NOTA VAN ZIENSWIJZEN WIJZIGINGSPLAN “RIELSEBAAN 41”

Het ontwerpwijzigingsplan werd gepubliceerd op 5 februari 2018. Vervolgens lag het plan ter inzage tot en met 19 maart 2018 gedurende welke termijn zienswijzen konden worden ingediend. Van deze mogelijkheid is gebruik gemaakt door

uitsnede legger waterschap Brabantse Delta

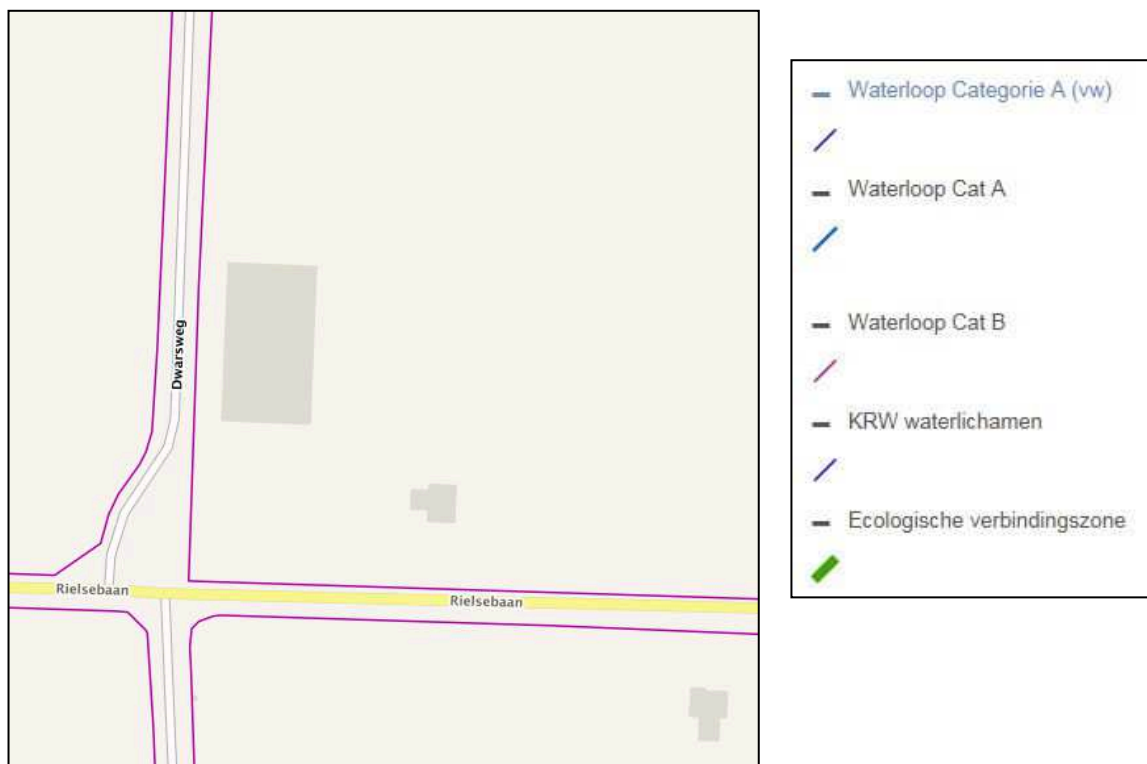
De waterparagraaf/watertoets en verwijzing naar de keur is onvoldoende in het plan opgenomen

De zienswijze is terecht. In overleg met opsteller van het plan en de medewerker van het Waterschap wordt alsnog aan de zienswijze tegemoet gekomen. De betreffende paragrafen worden aangepast.

De zienswijze leidt tot een aanpassing van het ontwerpplan. In het vast te stellen wijzigingsplan worden de paragrafen gewijzigd/aangevuld vastgesteld. De wijzigingen ten opzichte van het ontwerpplan zijn in geel weergegeven in bijlage 1 bij deze Nota.
